アフガニスタン国
都市交通にかかる情報収集・確認調査

第 2-2 編 橋梁架替設計レビュー（グザルガ橋）

アフガニスタン国
都市交通にかかる情報収集・確認調査
橋梁架替設計レビュー

第2-3編 サライシャマリ交差点設計レビュー

**DRAFT FINAL DESIGN DRAWINGS
OF
GUZARGAH BRIDGE (VB009)
BRIDGE AND APPROACH ROADS**

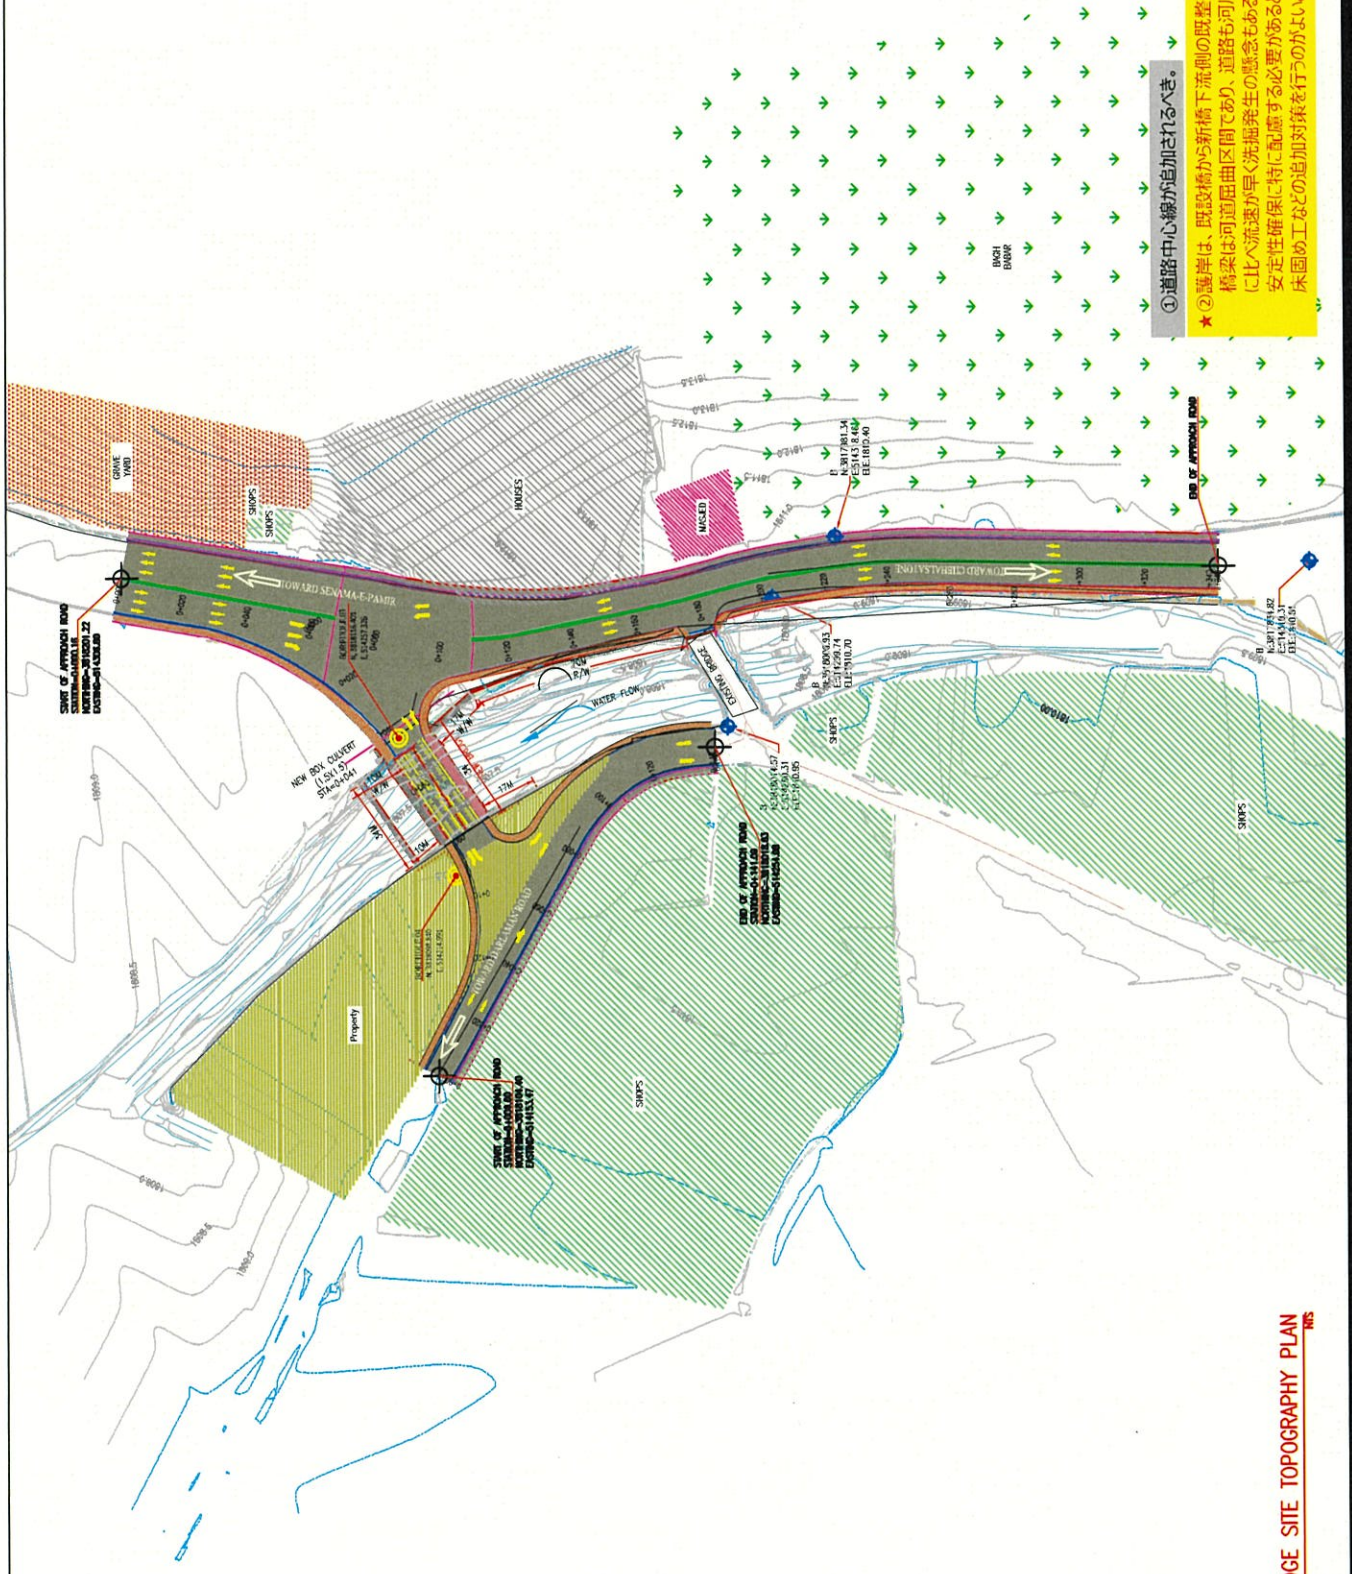
①位置図の追加
1/25,000程度の縮尺で、橋の位置を示す図面が追加されるべき。これは、Kabul Cityの状況を知らない海外のエンジニアに、周辺地域も含めて知ってもらうため。
②施工要領図の追加
施工計画の妥当性を確認するために、施工の手順、ヤードや仮設構造物の配置が示された施工計画図が必要である。

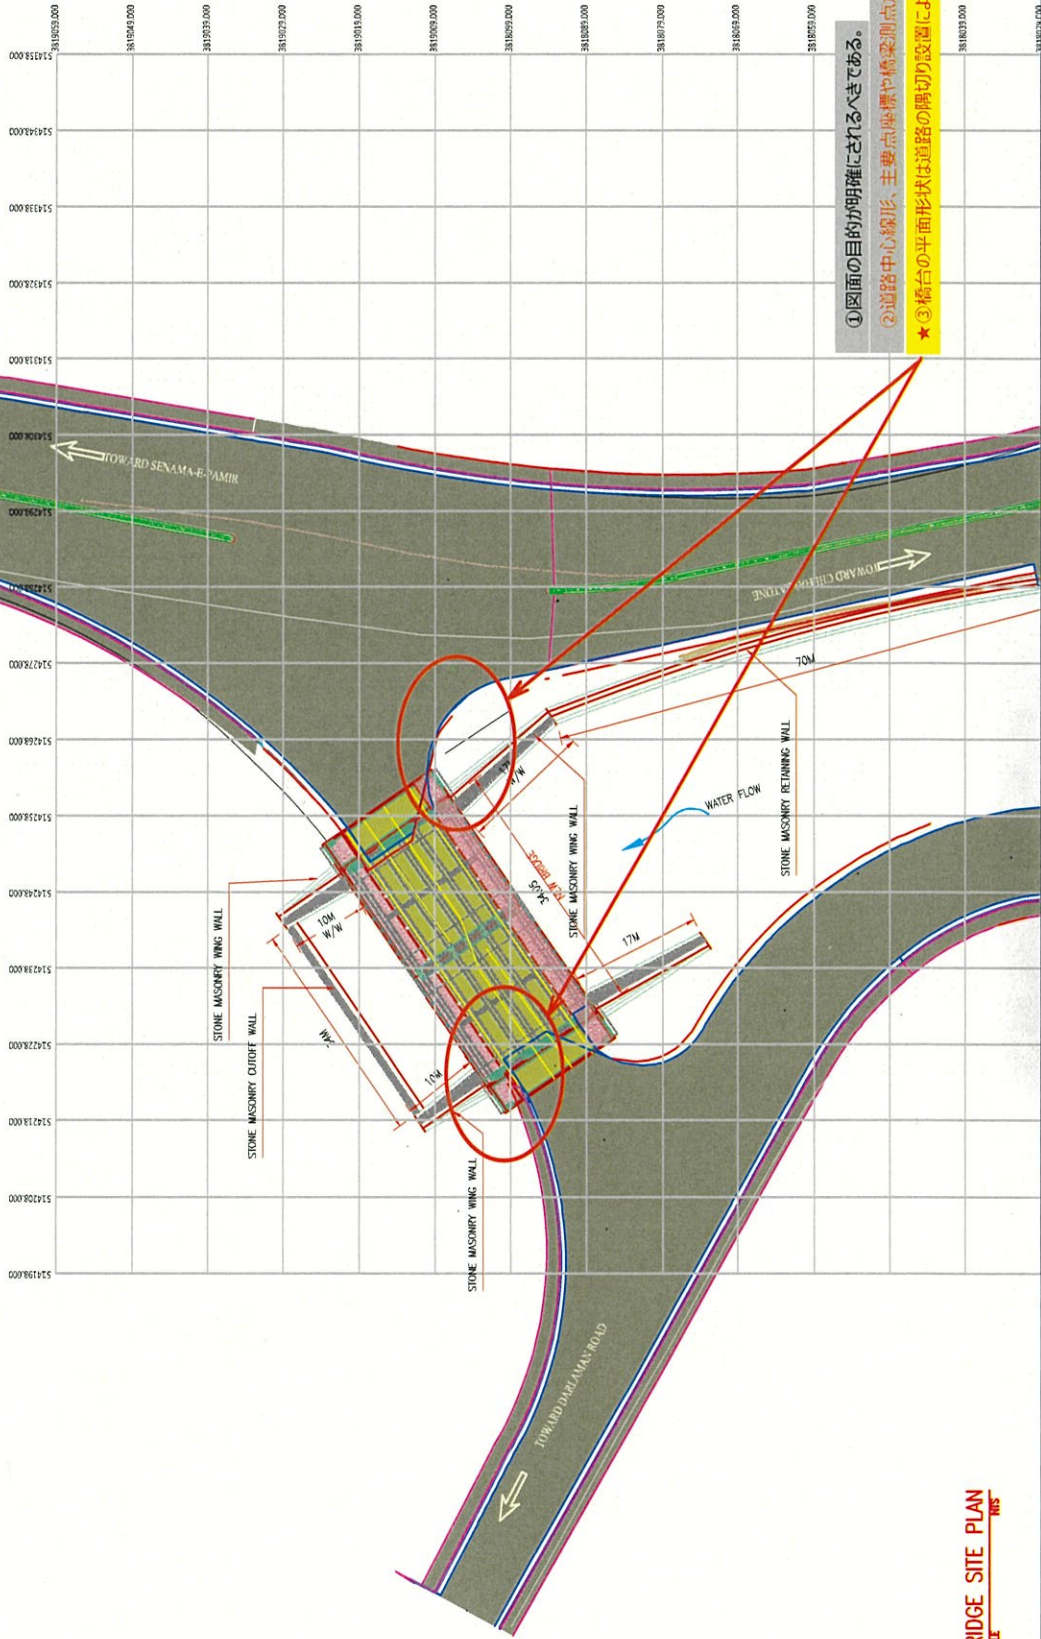
① 道路中心線が追加されるべき。

★ ② 護岸は、既設橋から新橋下流側の既整備区間まで一体的に整備されるべき。橋梁は河道曲区間であり、道路も河川に近接している。特に右岸側は左岸側に比べ流速が早く洗掘発生の懸念もある。洪水時における河道、橋梁や道路の安定性確保に特に配慮する必要があると考えられる。そのため護岸工に加え、床固め工などの追加対策を行うのがよいと考えられる。

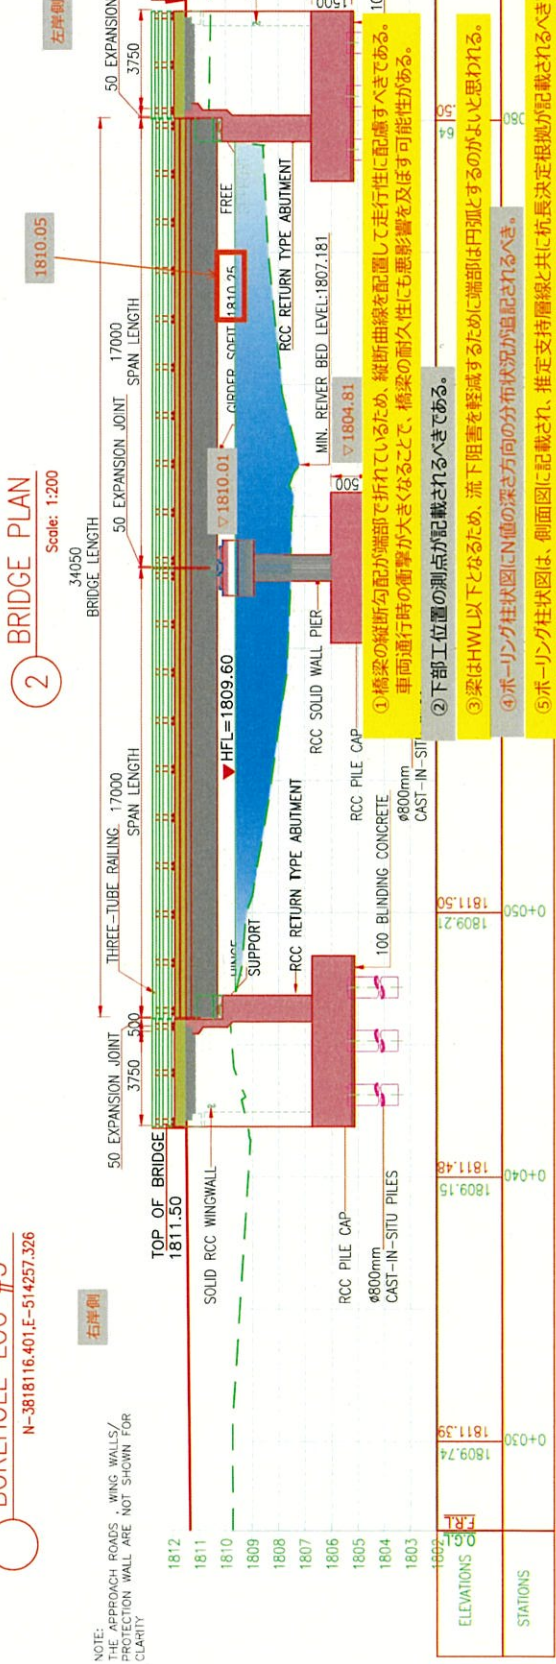
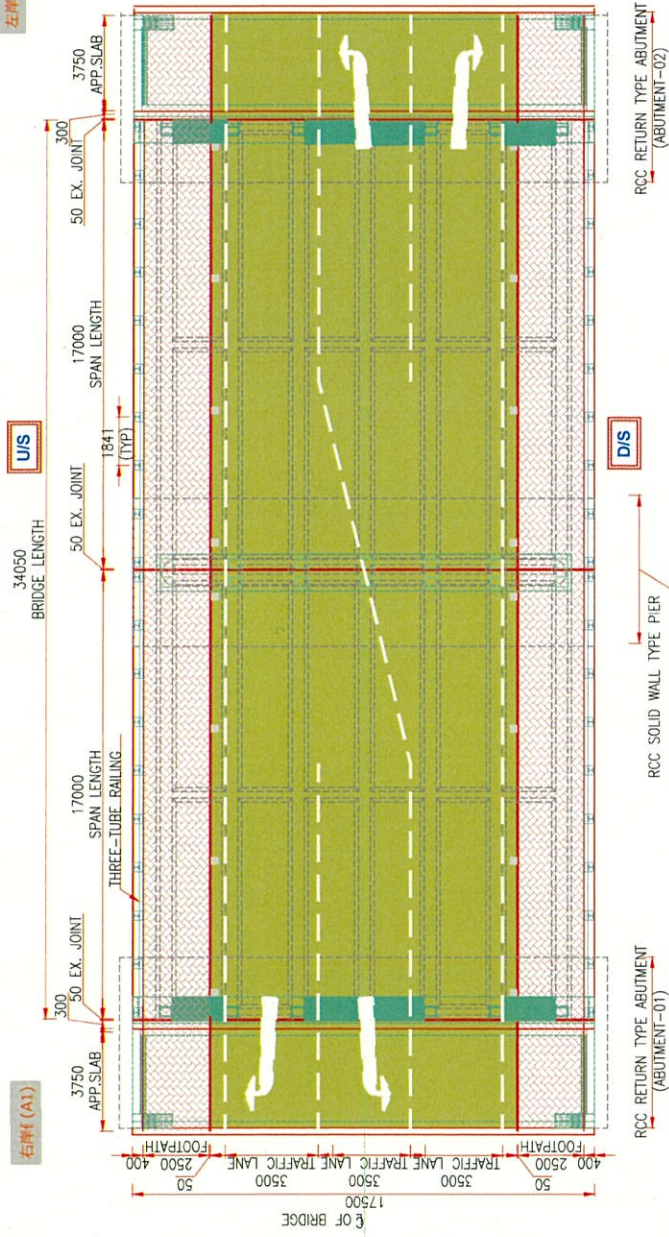
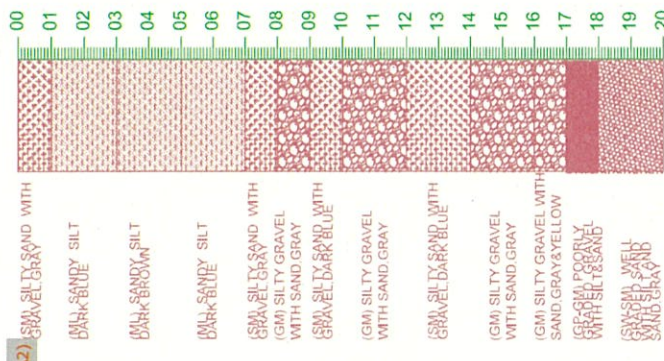
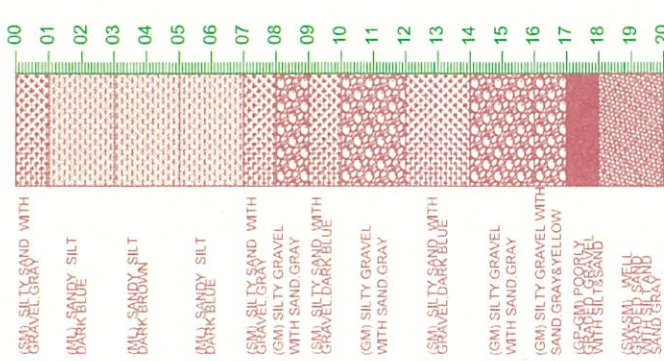
- ①図面の目的が明確にされるべきである。
- ②道路中心線形、主要点坐標や橋梁測点が記載されるべき。
- ★③橋台の平面形状は道路の隔切り設備による幅幅と整合させる必要があると考えられる。

- ① 橋梁の縦断勾配が端部で折れているため、縦断曲線を描いて走行性に配慮すべく、車道通行時の衝撃が大きくなることで、橋梁の耐久性にも悪影響を及ぼす可能性がある。
- ② 下部工位置の測点が記載されるべきである。
- ③ 梁はHWL以下となるため、流下阻害を軽減するために端部は円弧とするのふよむとされるべき。
- ④ ポーリング柱状図にN値の深さ方向の分布状況が追記されるべき。
- ⑤ ポーリング柱状図は、側面図に記載され、推定支持層線と共に杭長決定根拠が記載されるべきである。
- ★ 地質調査報告書によれば、GL-8m程度の深さが支持層上面となるが、杭長は20mであり、支持層への侵入が端部に長い不合理な設計となっている。杭径を大きくし、杭先端支持力を大きくする方が杭長、杭本数ともに少なくなる設計上有利となる可能性がある。
- そのため、杭径による経済比較を実施すべきである。橋台1基あたりの杭長は以下の通り。
前回設計 (φ1.2m) : 15m x 10 nos = 150m, 今回 (φ0.8m) : 20m x 18 nos = 360m
- ★ の桁下標高は1810.05mであり、HWL標高1809.60mに対し、必要余裕高0.6mを確保出来ていない。
- ⑧ 下部工底面の設定根拠が不明。
- ⑨ Abutment-1と橋脚の底版下面の標高が追記されるべき
- ⑩ 下部工の寸法が追記されるべきである。
- ⑪ Approach Slabの長さの根拠が不明。

4 BRIDGE CROSS SECTION AT ABUTMENT

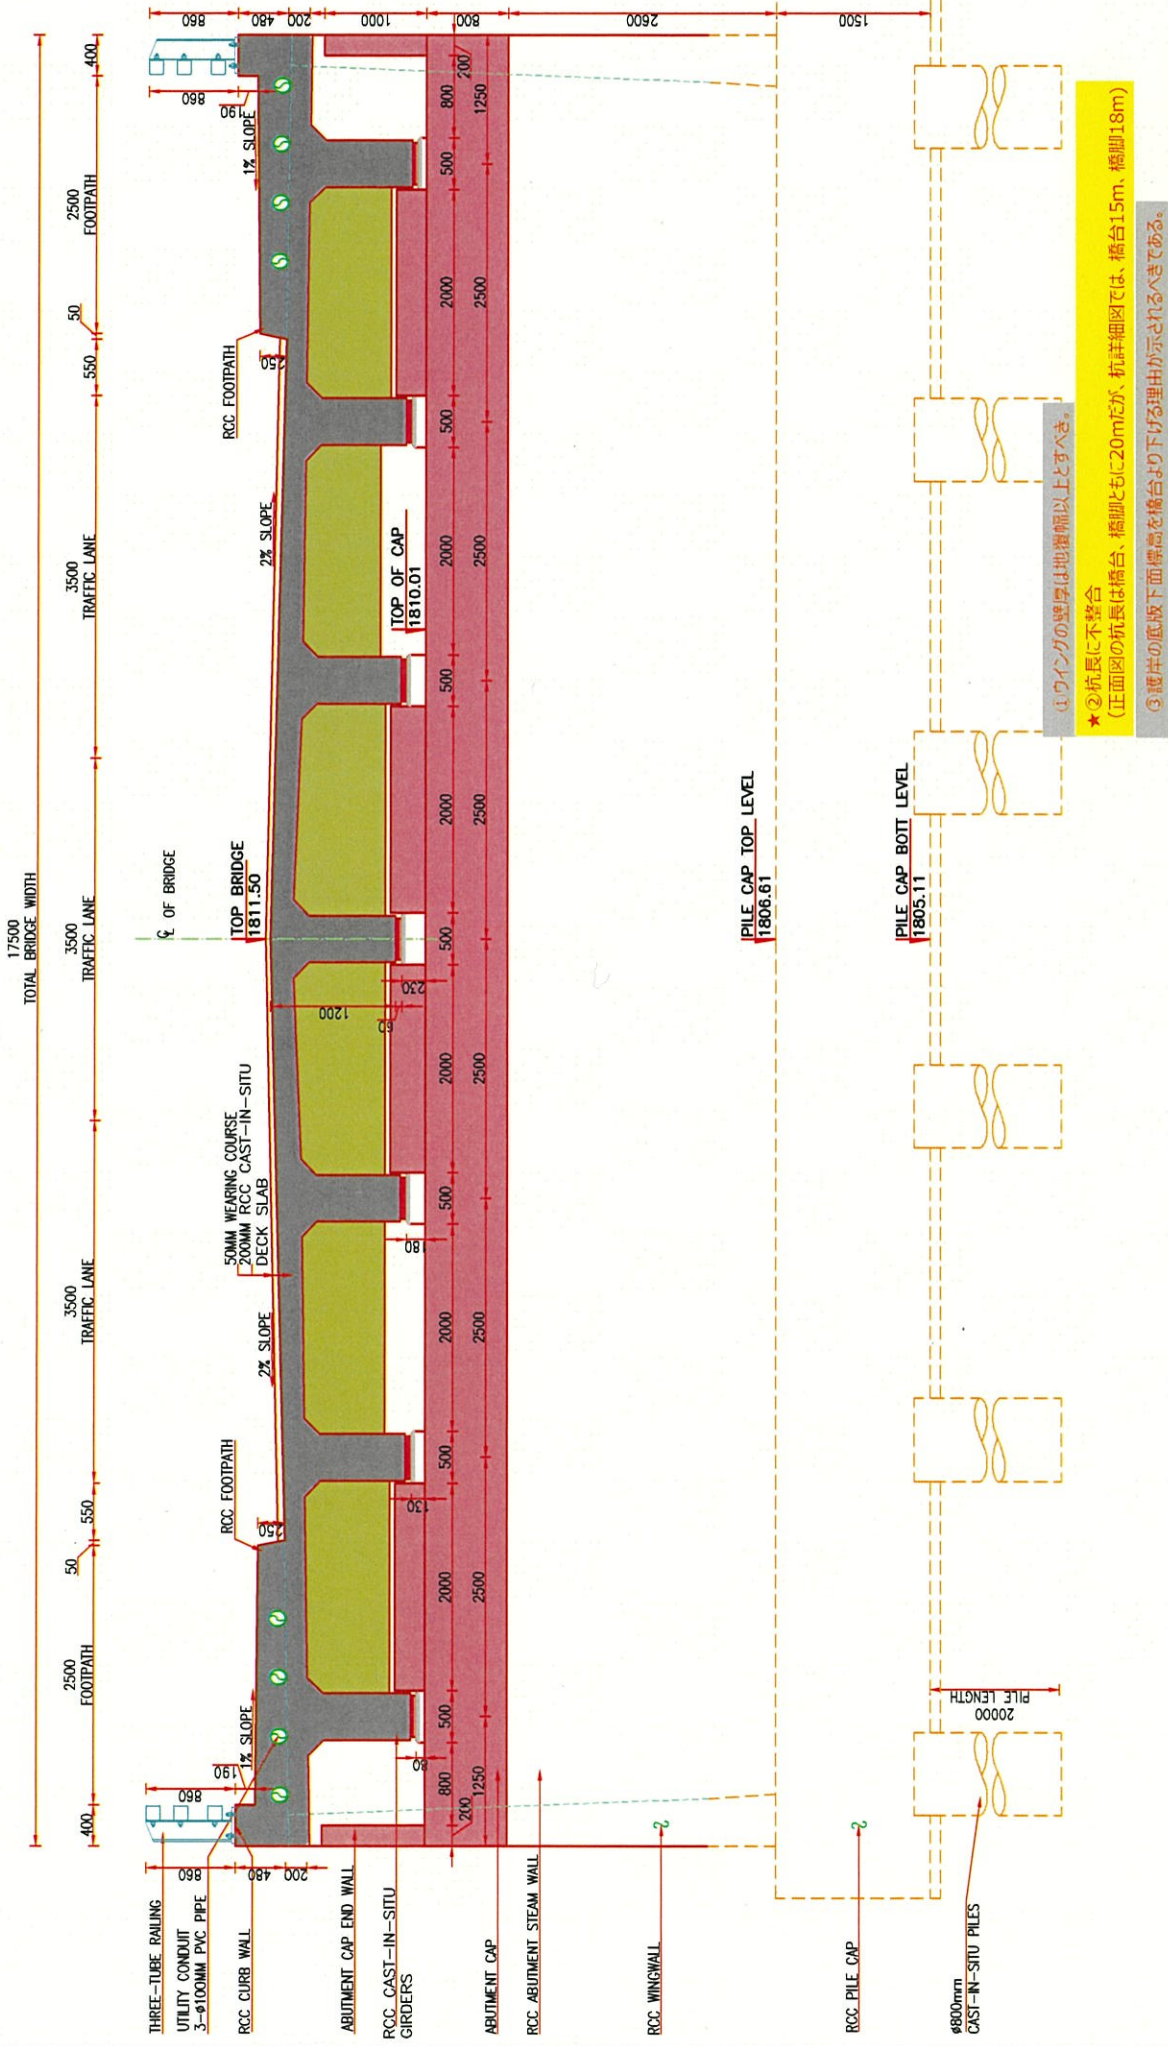
① ウイングの壁厚は地覆幅以上とすべき。
 * ② 杭長に不整合
 (正面図の杭長は橋台、橋脚とも20mだが、杭詳細図では、橋台15m、橋脚18m)
 ③ 護岸の底板下面標高を橋台より下げる理由が示されるべきである。
 * ④ 橋台底板が壁壁より河川延長方向にそれぞれ500mm大きくする理由が不明である。
 隣接して建設されるrevetmentと壁壁に隙間ができるため、背面土の流出が抑えられない。
 ⑤ 杭の配置がわかる寸法線を追記すべきである。

5 BRIDGE CROSS SECTION AT PIER

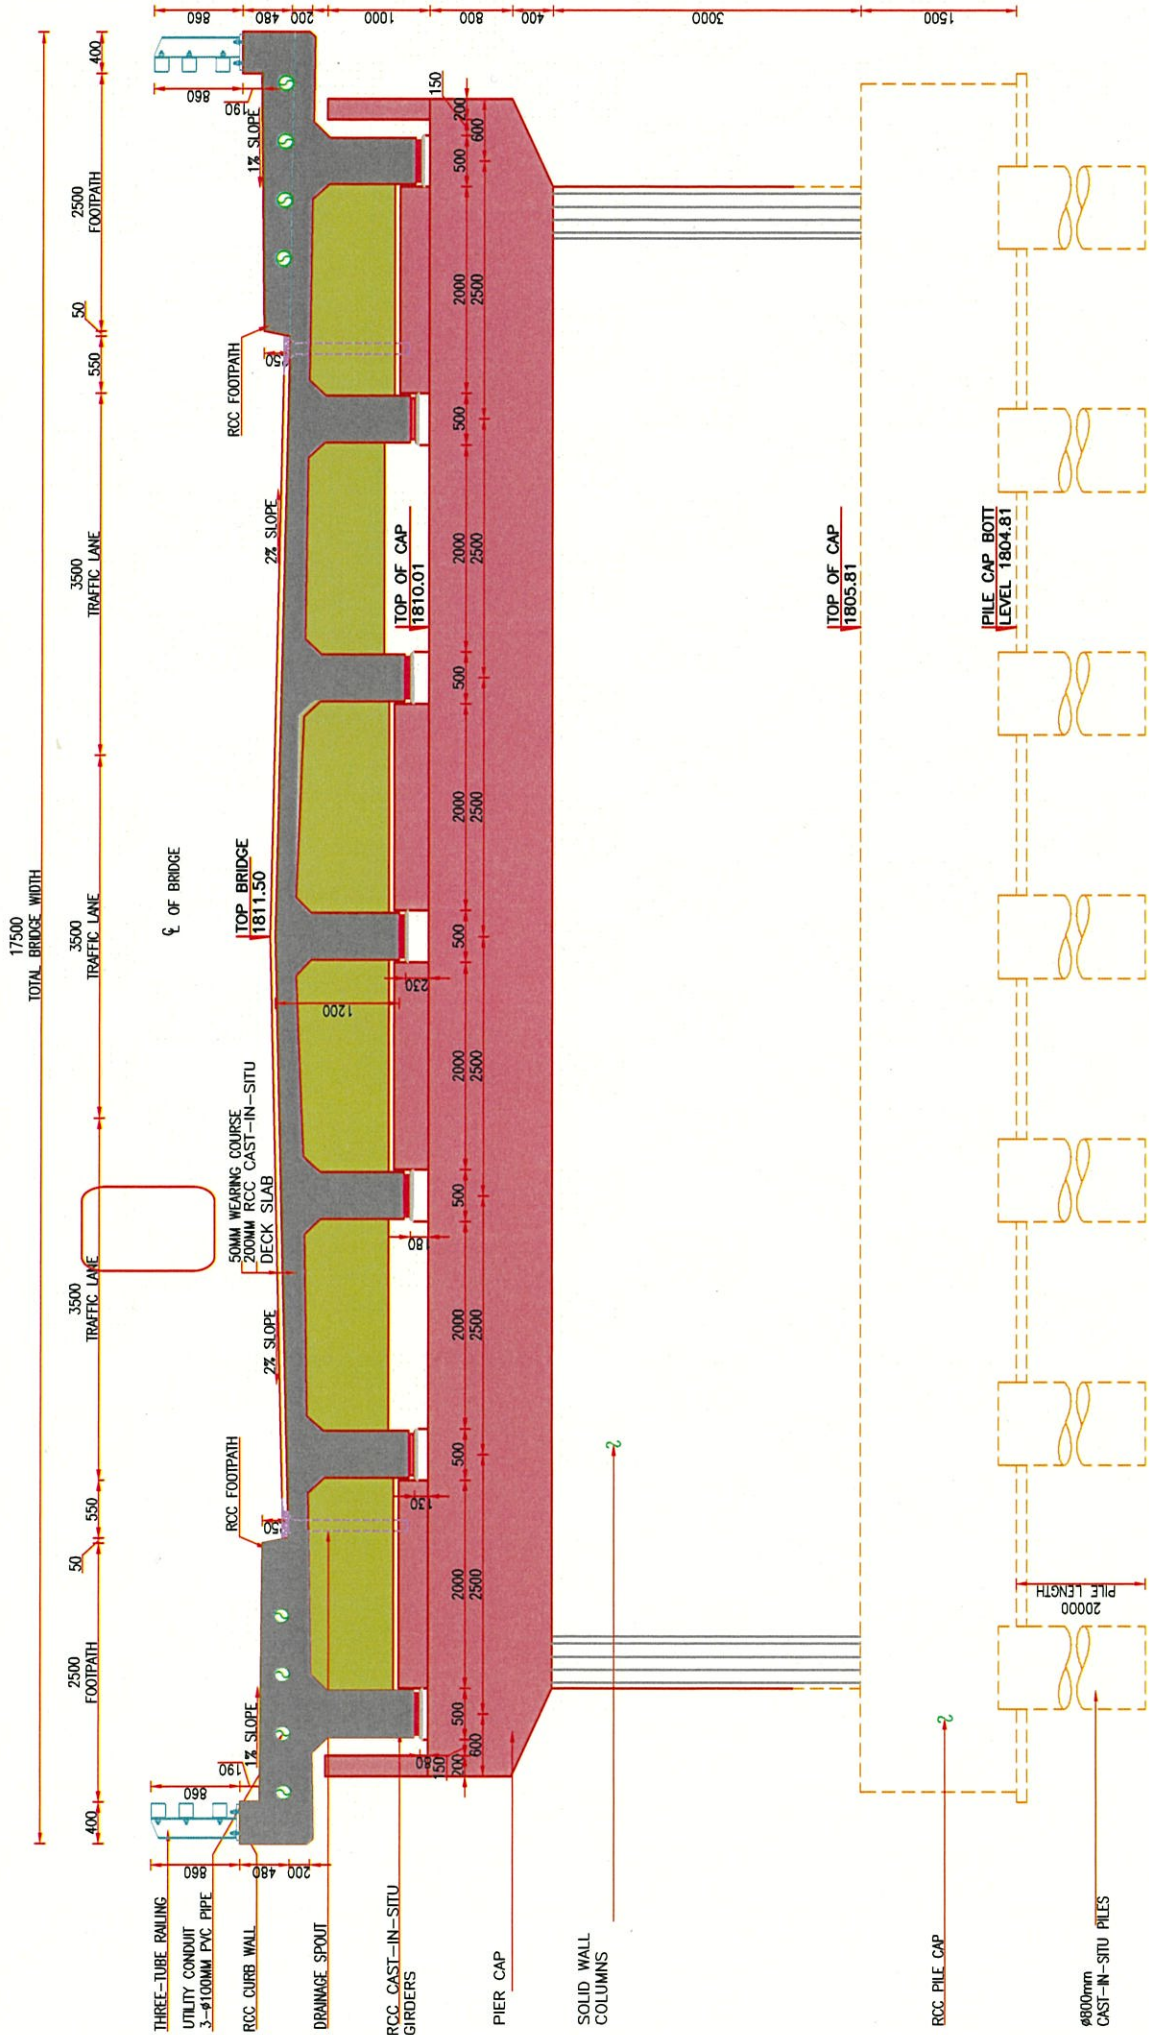
杭の配置がわかる寸法線を追記すべきである。
